(仮称) 千葉県銚子市沖における洋上風力発電事業に係る環境影響評価準備書  
委員から寄せられた質疑・意見に対する事業者の見解

令和6年6月14日提出  
千葉銚子オフショアウインド合同会社

図-7 森林自体による周波数別減衰量

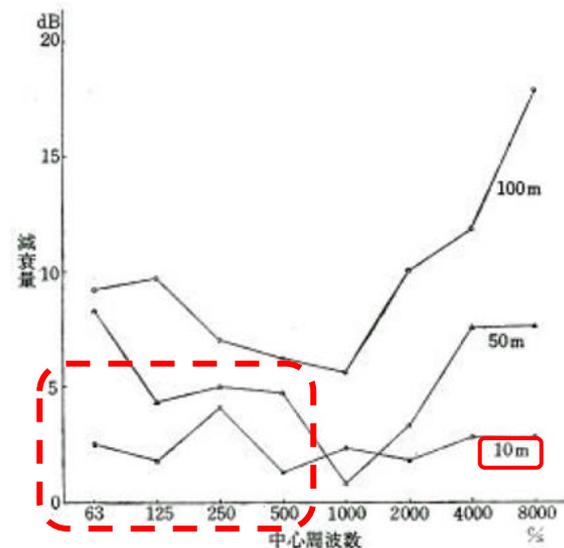
No.	項目	細目	質疑・意見の概要	事業者の見解
3	騒音	予測・評価	<p>(5月17日委員会における質疑・意見)</p> <p>一度風車が建ってしまうと事後調査を行っても音源を移動させることができないため、施設の稼働による累積的な騒音の予測結果で×がある地点は、あらかじめ○になるように風車配置を見直すべきではないか。</p>	<p>(5月17日委員会における回答)</p> <p>累積的な予測評価において、地形による回折減衰等は考慮しておりますが、樹林や建物による遮蔽は予測地点ごとの詳細な条件設定が難しいため考慮しておりません。施設の稼働による累積的な騒音の予測結果で×となった騒音4～6地点は、風車が設置される海域は視認できず遮蔽効果が期待できると考えており、実稼働時の現地の値は指針値を下回ると想定しております。しかしながら、これらの地点で指針値を超過する可能性を認識いたしましたので、稼働後に申し出等があれば解決に向けて真摯に努力したいと考えております。</p>
4	騒音	予測・評価	<p>(5月17日委員会後の質疑・意見)</p> <p>委員会説明資料 p34 に該当する準備書 p549-570 の結論の部分が、「1 デシベル超過するが、住民にきちんと説明し、しかるべき対応を考える」ので「影響は事業者が対応可能な限り、低減・回避できている」となっているが、環境基準を超過しているのであれば「低減・回避できている」という結論は不適切だと思われる。</p> <p>アセス図書のフォーマットとして、最後の一文は「低減・回避できている」にしないといけないというような意図かも知れないが、図書としては</p> <ul style="list-style-type: none"> <li>・今回の条件で予測・評価すると1デシベル超過する地点が2か所発生する。</li> <li>・きちんと住民に説明する。</li> <li>・(事業者が委員会で説明したような)吸音効果などが考慮されていないので、実測では超過しない可能性もある。</li> </ul> <p>(結論)稼働後も継続してモニタリングし、結果を住民に周知し、可能な限り影響を低減・回避するような対応を検討する。</p>	<p>(5月17日委員会後の追加回答)</p> <p>ご認識のとおり累積的な騒音の予測結果で×となった騒音4～6地点は、予測で考慮されていない遮蔽効果が期待できるため、事業者としては実稼働時の値は指針値を満足すると考えております。</p> <p>一方で超過地点が生じた本予測結果を踏まえ、工事中の騒音を含め地域の皆さまのご理解・ご安心を頂くための説明を尽くすとともに、稼働以降に問題が生じた場合は、解決に向けて真摯に努力する所存です。</p> <p>(補足説明資料 No. 3 参照)</p>

予測で考慮していない遮蔽効果について、森林による音の減衰は、樹林の奥行き幅を10mと仮定すると1～3デシベル程度が見込まれます。

文献では、森林を通過した音と牧草地を通過した音（＝遮蔽物なしの音）の差分をもとに、森林の存在のみによる減衰量が周波数別に示されています。

一般的に周波数が高いほど空気吸収等による減衰量が大きいため、風力発電機の音の場合、風力発電機から2km～4kmの地点では主に低い周波数帯（～500Hz程度）の音が卓越して到達します。そこで低い周波数帯に着目すると、樹林の奥行き幅が10mの場合、樹林による減衰量は1～3デシベル程度となります。

本事業における「累積的影響を見込んだ予測結果」において、指針値を1デシベル超過した騒音4,5及び6地点周辺の土地利用に着目すると、各地点から風力発電機方向に騒音4,5地点では約70m、騒音6地点では約60mの遮蔽物（樹木や建物）が存在します。

以上のことから、少なくとも1デシベルの減衰効果が見込めると考えられるため、上記地点の「累積的な影響を見込んだ予測結果」は指針値を満たすことができると考えております。

## 【騒音低減装置について】

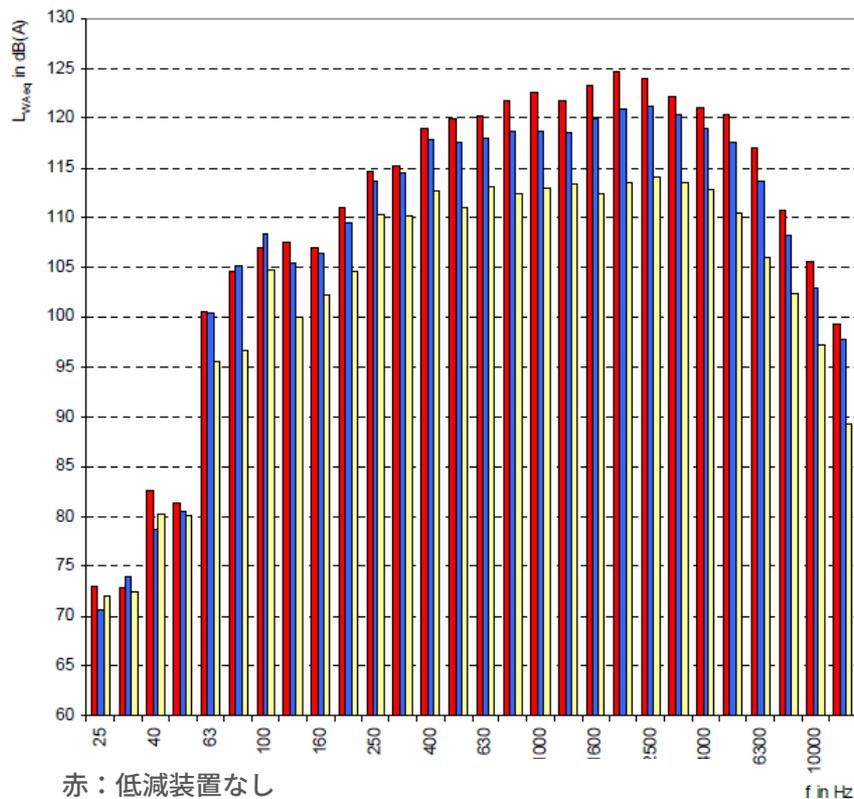
5	騒音	環境保全措置	<p>(5月17日委員会後の質疑・意見)</p> <p>騒音低減装置について具体的に教えてほしい。必要に応じて書いてあるが、どんな基準で使用するしないを決定するのか。</p>	<p>(5月17日委員会後の追加回答)</p> <p>騒音低減装置の事例を示します。(補足説明資料 No. 4、5 参照)</p> <p>騒音低減装置の利用基準については、騒音の予測結果を踏まえて環境基準(参考)を満足できるよう対応することを考えていますが、今後、ハンマー仕様等の詳細検討や作業時のモニタリングも踏まえて随時対応するようにいたします。</p>

杭打ち作業における騒音低減装置は、下表のほか多様なものが開発されており、環境影響評価における予測結果を踏まえ、モノパイル打設時にはこれらの機器（或いは同等の性能を有する機器）を導入し、空中音および水中音の低減に努める考えです。

名称	Pulse	Noise Reduction Skirt
製造者	IQIP社（オランダ）	Menck社（ドイツ）
低減効果 （メーカー値）	SEL：6～9dB SPL：9～12dB	10-12 dB
構造	ハンマーとモノパイルの間に設置され、打撃時に液体層の剛性（圧力）を調整することで、衝撃時間を最適化し、空中および海中の衝撃音を低減させます。	打撃位置から海面まで蛇腹状のスカートでモノパイルとハンマーを覆うことで空中および海中の衝撃音を低減させます。
画像	 <p>出典：<a href="https://iqip.com/pulse/">https://iqip.com/pulse/</a></p>	 <p>出典：Menck社技術資料</p>

## 【水中音及び海棲哺乳類に係る調査地点、調査範囲について】

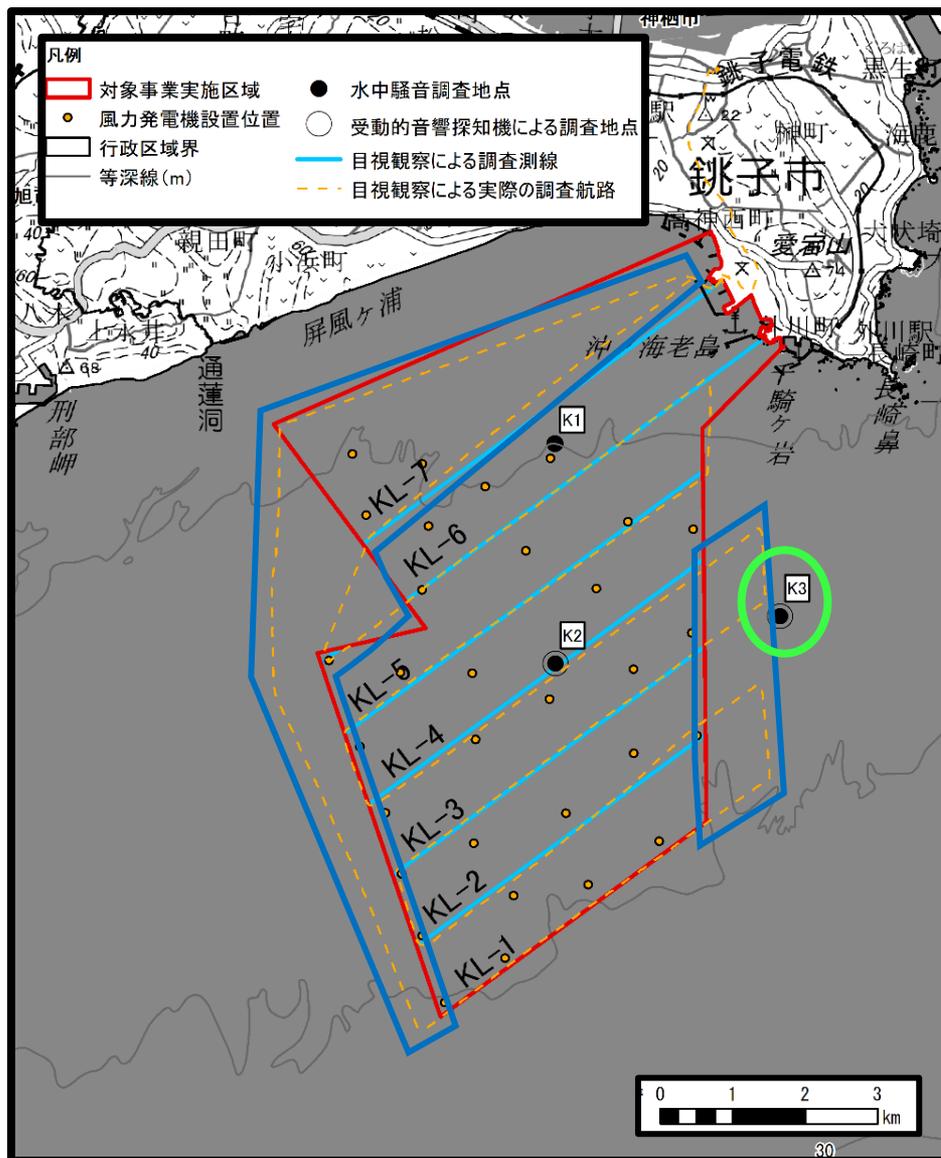
No.	項目	細目	質疑・意見の概要	事業者の見解
8	海域生物 全般	調査 予測・評価	<p>(5月17日委員会後の質疑・意見)</p> <p>事業が自然環境に与える影響を科学的に推定するには、事業実施区域内の調査とは別に対照区を設定しないと不可能である。これは事業実施区域内だけの調査では、事業以外の環境変動効果を排除できないため（例えば水温の変化など。直接的な人為的改変はないにも関わらず、地域で取れる魚種や漁獲量が変化している：魚種交替。益田 2006 など）、事業が環境に与えた効果を推定できない。海外では事業実施区域から離れた場所に対象区を設定する BACI 法や影響が距離とともに低減すると仮定し事業実施区域から一定間隔で観察地点を設定した BAG 法が一般に用いられており (Secor 2018)、この方法は環境省（洋上風力発電所に係る環境影響評価手法の技術ガイド）や海洋水産技術協議会（洋上風力発電施設の漁業影響調査実施のために）の資料等でも幅広く紹介されている。</p>	<p>(5月17日委員会後の追加回答)</p> <p>当該海域は、海流や地形変化の影響を受けやすく、類似した条件での対照点の設定が困難であることから、原則は、事業区域内の状況を把握し、事業以外の環境変動効果は気象・海象等の文献調査により実施する方針としました。</p> <p>ただし、方法書段階のご指摘を踏まえ、より情報量が少ない水中音及び海棲哺乳類の定点観測については、有識者の助言・指導の下、水中マイクロホンによる水中音調査の対照点 1 地点を設けるとともに、海棲哺乳類の目視観察による調査は、対象事業実施区域の外周及び屏風ヶ浦前面の海域まで観察範囲を拡張しました。</p> <p>(補足説明資料 No. 6 参照)</p>
9	海域生物 事業計画	予測条件 海底ケー ブル	<p>(5月17日委員会における質疑・意見)</p> <p>海底ケーブルはどのように埋設するのか。</p>	<p>(5月17日委員会における回答)</p> <p>海底ケーブルの埋設は、ケーブル埋設用の重機で溝掘りし、そこにケーブルを敷設します。掘削方法は、海底の状況によりジェットで砂を飛ばす場合や、固い地盤はドリルやバックホウを用いる場合があります。</p>

- ・ 水中音調査
- K3地点を対照点として設定

- ・ 海棲哺乳類（目視観察調査）
- 対象事業実施区域の外周及び屏風ヶ浦前面の海域まで観察範囲を拡張

## 【杭打ち回数の想定について】

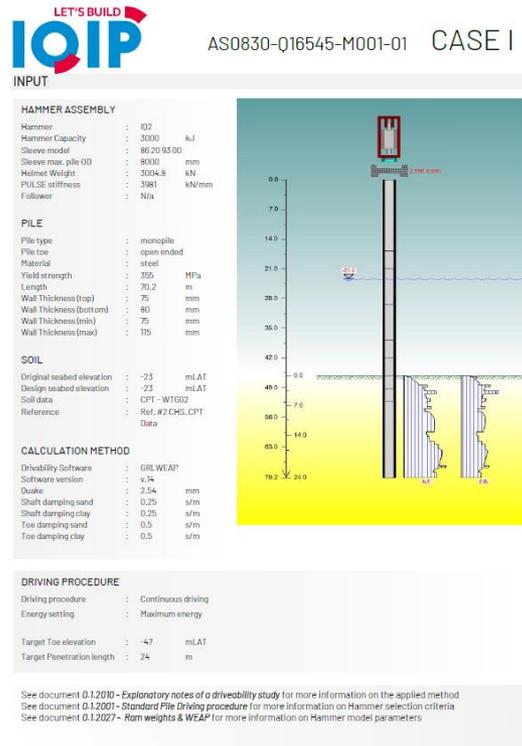
10	海棲哺乳類 事業計画	予測条件 工事計画	<p>(5月17日委員会における質疑・意見)</p> <p>モノパイル打設は 1 日 1 本か。</p>	<p>(5月17日委員会における回答)</p> <p>1 日 1 か所の予定です。正確な位置に吊り上げる等、打設を開始するまでに時間を要するためです。</p>
11	海棲哺乳類 事業計画	予測条件 工事概要	<p>(5月17日委員会後の質疑・意見)</p> <p>1 本あたり杭打ち回数を 4000 回と推定した根拠は何か。</p>	<p>(5月17日委員会後の追加回答)</p> <p>現地の地盤強度と使用予定のハンマーを条件とした打撃解析を行い、余裕をもった杭打ち回数を設定しています。</p> <p>(補足説明資料 No. 7 参照)</p>

採用を予定しているハンマー製造元の蘭 IQIP社へ委託し、現地地盤を想定した杭打ち解析を行いました。杭打ち回数は採用するハンマー、地盤の固さによって異なりますが、事業区域で確認した固い地盤においても、騒音評価における条件を下回るハンマーと打設回数で実施可能と評価しています。

ハンマー仕様	打設回数
環境影響評価準備書	4,400KJ級	4,000回/本
杭打ち解析結果	3,000KJ級	約2,000回/本

## 【海生哺乳類への影響に関する海外文献について】

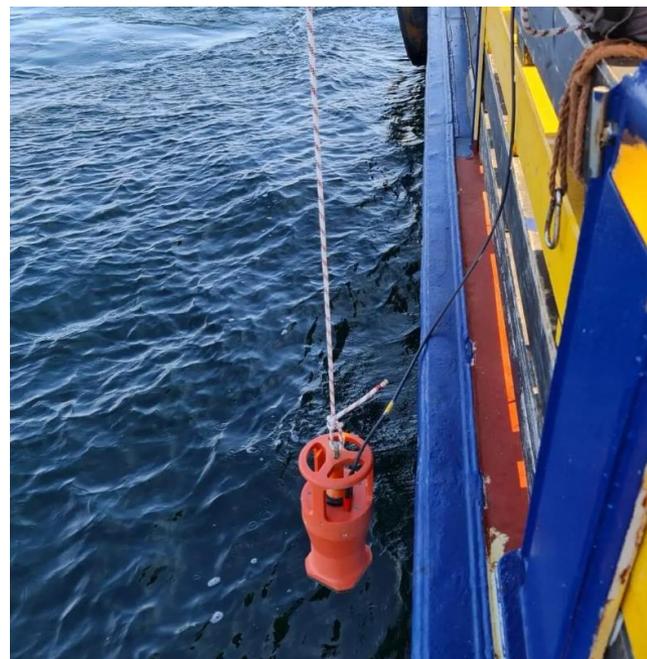
No.	項目	細目	質疑・意見の概要	事業者の見解
14	海棲哺乳類 水中音	予測・評価	<p>(5月17日委員会における質疑・意見)</p> <p>先行事例では、モノパイル打設を継続して行った場合でも、打設後に戻ってきているのか。</p> <p>現状、モノパイル打設による水中音の影響は20kmほどと非常に広範囲で、打設後に戻ってくるのは場所によると考えられるため、必ずしも戻ってくる前提で進めないようにしていただきたい。また、デンマークでの事例は2件(重力式、モノパイル式)あり、モノパイル径は本事業よりも小さく、影響範囲が異なるため、この点にも留意して文献を選定していただきたい。</p>	<p>(5月17日委員会における回答)</p> <p>海外文献についてご指摘の点まで整理できていません。確認して回答します。</p> <p>(5月17日委員会後の追加回答)</p> <p>「洋上風力発電所に係る環境影響評価手法の技術ガイド(環境省)」に記載された海外洋上風力案件の事後調査結果より、モノパイル基礎の案件を確認しました(以下一例)。</p> <p>① デンマーク Horns Rev I 洋上風力発電所での音声調査では、杭打作業後の6~8時間後にネズミルカが確認されています。(DONG Energy (2006))</p> <p>② オランダ Egmond aan Zee 洋上風力発電事業では、工事後のネズミルカの鳴音が多く確認されています。(Scheidat et al., 2012)</p> <p>一方、重力式の案件で戻りが確認できていないケースや、工事後の戻りは当該エリアの摂餌環境変化や一時移動した先の環境といった工事以外の複合的な要因も考えられるとの記述もあり、戻りの予測は不確実性があると考えております。</p> <p>そのため事後調査を実施の上、影響の程度が著しいとされる場合は、専門家等の指導・助言を得て適切な措置を検討いたします。</p> <p>なお、欧州ではモノパイル打設に伴う海棲哺乳類保護のための技術的検討を通じて水中音の低減装置が開発され、近年の洋上風力開発では標準的に活用されています。本事業においても、欧州で採用されている騒音低減措置を実施することで、水中音の低減に努める所存です。</p> <p>(補足説明資料 No. 8 参照)</p>

国名	プロジェクト	基礎形式	基数	調査結果
ベルギー	Thorton Bank	重力・ジャケット	48	(ジャケット工事に於いて) 工事期間中、周囲22kmで生息分布の変化が見られた。杭打ち作業後から数時間～数日後に生息が確認された。
デンマーク	Horns Rev I	モノパイル	80	工事中・稼働後において、全体として生息数に大きな変化はなかった。杭打中は確認されず、杭打ち後6～8時間後に活動レベルは通常に戻った(ソフトスタート、忌避装置を利用)。出典: Horns Rev and Nysted Offshore Wind Farms Review report 2005, Dong Energy, 2006
	Horns Rev II	モノパイル・重力	91	作業後1時間は全く音声が確認されず、2.6kmの地点では平均72時間まで確認されなかった。イルカ類が戻る時間は距離が離れるほど短くなり、17.8km地点まで影響があった。出典: Effects of Offshore Pile Driving on Harbor Porpoises, Miriam J. Brandt et al., Advances in Experimental Medicine and Biology, 2012
	Nysted	重力	72	作業地点から15kmの地点までイルカ類の生息密度に一時的な影響を与えていた。工事後に戻ってくるのはゆっくりで、稼働後4年たっても元に戻っていない(音声調査)。同地域は砂と泥に覆われた底質の汽水域に位置し、海洋種の全体的な多様性が低い環境にあるが(出現頻度低い)、建設中の擾乱によるものかどうかは不明。出典: Horns Rev and Nysted Offshore Wind Farms Review report 2005, Dong Energy, 2006
	Sprogo	重力	7	影響は確認されなかった。出力が小さいこと、常時からの船舶交通や漁業活動、過去に近傍で建設の事例がある等の擾乱が要因と考えられる。出典: Porpoises north of Sprogø before, during and after construction of an offshore wind farm, Jakob Tougaard, National Environmental Research Institute, 2011

ドイツ	Alpha Ventus	ジャケット	12	杭打作業地点から20kmまで忌避反応が見られた。10.8kmまで杭打作業の影響が見られ、25km、50kmでは個体が多く確認された。
オランダ	Eegmond aan Zee	モノパイル	36	季節変動が大きいのが、稼働後の確認が顕著かつ大幅に多くなった。これは餌資源の増加、船舶交通の遮断による遮蔽効果といった増加要因によるものと想定される。出典: Harbour porpoises (Phocoena phocoena) and wind farms: a case study in the Dutch North Sea, Meike Scheidat et al., ENVIRONMENTAL RESEARCH LETTERS, 2011 等
	Prinzess Amalia	モノパイル	60	稼働後2年間、洋上風力発電所と参照海域で、音声検出の違いは見られなかった。出典: Harbour porpoise occurrence in relation to the Prinses Amaliawindpark, Tamara van Polanen Petel et al, Institute for Marine Resources & Ecosystem Studies Report C177/10, 2012

## 【水中音の低減策について】

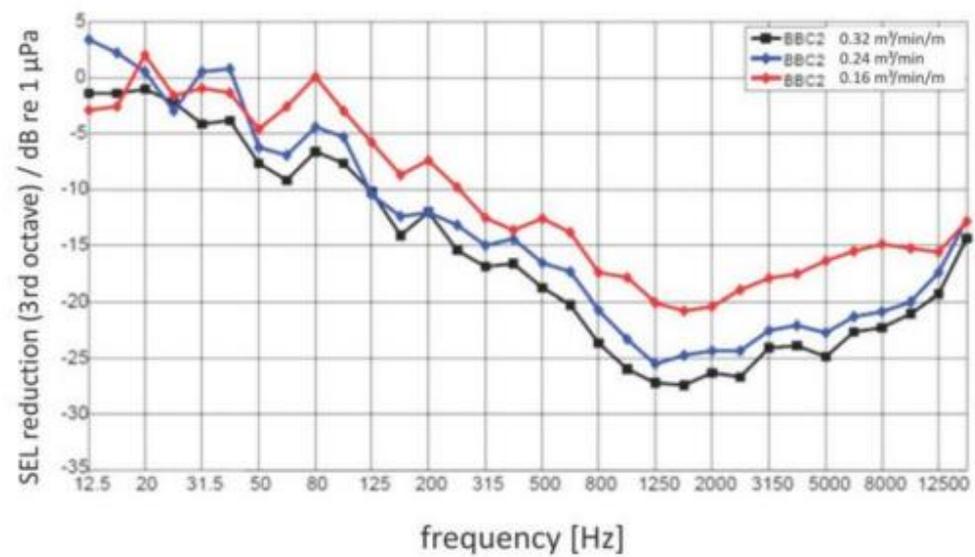
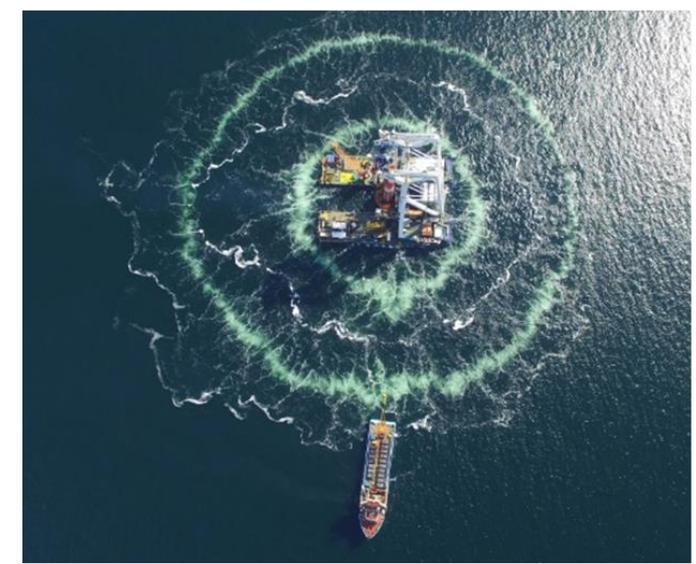
No.	項目	細目	質疑・意見の概要	事業者の見解
21	海棲哺乳類	環境保全措置	<p>(5月17日委員会後の質疑・意見)</p> <p>環境保全措置の有効性について根拠を教えてください。事業者は工事前の音で海棲哺乳類が離れると指摘したが、その科学的根拠を示すべき。海外では工事前の音ではなく、海棲哺乳類が忌避する音(効果が確認されている)を発生させる機械(ピンガー)を作業周辺に複数設置し(これは日本でも市販されており、漁師が定置網などに設置している)、確実に忌避させたあと、スロースタートを行い海棲哺乳類に与える影響を最小化している。また、工事前に目視確認を行うとのことだが、この方法では水中にいる個体は把握できないだけでなく、目視確認を専門家ではなく不慣れた工事関係者が行うのであればそもそも高い視認確率を期待できない。</p>	<p>(5月17日委員会後の追加回答)</p> <p>環境保全措置としては、海外事例等により一定の有効性が示されているソフトスタート及び騒音低減装置の採用を予定しており、準備書に記載しています。これらに加え、海棲哺乳類の忌避音を発生させる装置の採用について検討しています。同装置は欧州で開発され、洋上風力等の海上工事において採用され効果が確認されているものですが、国内での実績はないため、期待される効果や周辺環境への影響について専門家や漁業関係者のご意見を伺いつつ、採用を前向きに検討してまいります。</p> <p>(補足説明資料 No. 9 参照)</p> <p>また目視確認については、イルカウォッチング等の専門家より指導を受ける等を通じ、視認確率の向上に努めてまいります。</p>
22	海棲哺乳類 水中音	環境保全措置	<p>(5月17日委員会後の質疑・意見)</p> <p>利用を考えている騒音低減装置はどの程度水中音を低減できるのか。仕様や効果等を具体的に示してほしい。</p>	<p>(5月17日委員会後の追加回答)</p> <p>Dubble Bubble Curtainは水中音の伝搬低減を図るため、欧州の洋上風力工事等で広く用いられております。効果については別添資料にて示します。</p> <p>(補足説明資料 No. 10 参照)</p>

海棲哺乳類に対する海中音影響を低減させるため、国内初の事例となるダブルビッグバブルカーテンを設置する予定です。

これはモノパイル周辺を泡のカーテンで包み込むことで、水中音の伝搬を緩和するもので、欧州で海棲哺乳類等への影響を低減させるために開発され、至近の洋上風力建設時において実績のある海中音低減技術です。

FINO3の建設時においては、12db(SEL)、14db(ピーク)の騒音低減※が達成されています。 ※出典 Development of Noise Mitigation Measures in Offshore Wind Farm Construction 2013, Federal Agency for Nature Conservation (独)

Borkum West II (MP径4.7m) 建設時のビッグバブルカーテンによる騒音低減効果と空気供給量 (MPから910m離れた位置の測定記録)

## 【レイアウト検討に係る地元合意形成の経緯】

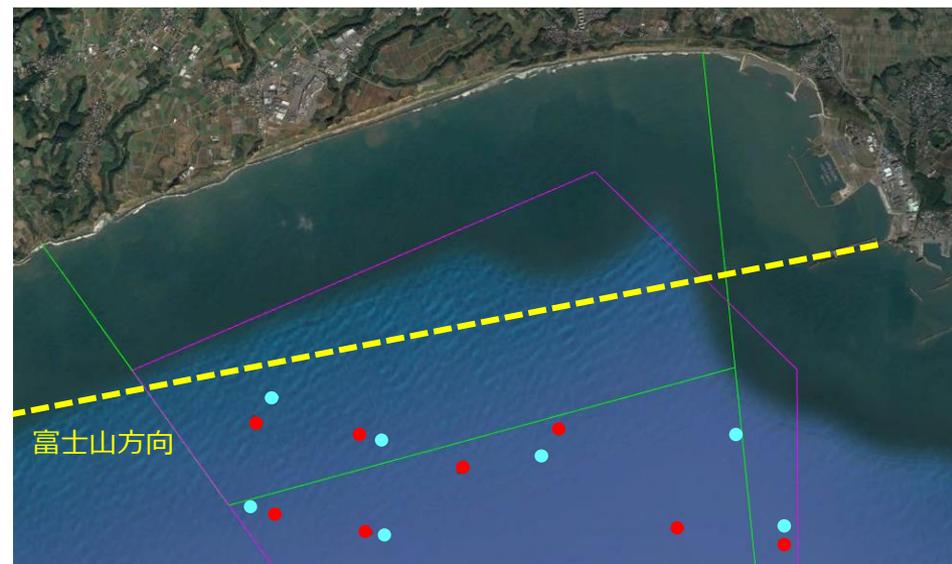
No.	項目	細目	質疑・意見の概要	事業者の見解
25	景観	環境保全措置	<p>(5月17日委員会における質疑・意見)</p> <p>環境保全措置について、景観の環境保全措置はしないことになっているが、配置について配慮は行わないのか。準備書 p.1153 について、各調査地点において No.2 と No.6 の風車は垂直見込角が4度以上になっており、この2基が構図を乱すと想定される。難しいとは思いますが、色だけでなく配置についても配慮していただきたい。</p> <p>また、地元からの要望を踏まえて決定しているなら、その経緯を説明していただきたい。</p>	<p>(5月17日委員会における回答)</p> <p>風車配置に関し、垂直見込角が大きくなっているとのこと指摘ですが、レイアウトの見直しに伴い、見込角は当初計画より低減させております。</p> <p>本海域が洋上風力のための促進区域に指定され、事業者が公募で選定されて以降、法定協議会において意見が整理されている各漁協や各自治体の要望に加え、周辺で操業する関係漁業者、銚子ジオパーク、商工関係者等のご要望を踏まえ、その上で設置する地盤等の設計制約を踏まえて最適化を図りました。</p> <p>(5月17日委員会後の追加回答)</p> <p>景観の環境保全措置としては、上記経緯において地域の方々より要望のあった「屏風ヶ浦を望む眺望や犬岩から見える富士山等に留意」とともに、施設の存在に伴う影響を回避・低減するため「風力発電機を陸域からできるだけ離隔をとって配置する」、「風力発電機の塗色は、背景の空や水面と比較的なじみやすい明灰色とする」と致しました(準備書P.1195)。</p> <p>(補足説明資料 No.11、12 参照)</p>
26	産業廃棄物事業計画	発生源	<p>(5月17日委員会における質疑・意見)</p> <p>産業廃棄物の紙くずとは何を示しているのか。また、油脂類(廃油)はどこで発生するのか。</p>	<p>(5月17日委員会における回答)</p> <p>紙くずと木くずは、ブレード等の梱包材です。油脂類は試運転等に必要なオイル交換等で発生します。</p>

海底地盤状況、風況を踏まえたレイアウト検討と同時に、法定協議会において議論された留意事項、ならびに個別対話を含む地元との協議にて得られた地元意見を踏まえ、風車設置位置を調整してきたもの。

- 犬岩からの眺望景観については、銚子市教育委員会社会教育課文化財・ジオパーク室と相談のうえ、「屏風ヶ浦」および「富士山」と風車が重ならず、且つ極力離す配置に見直しております。
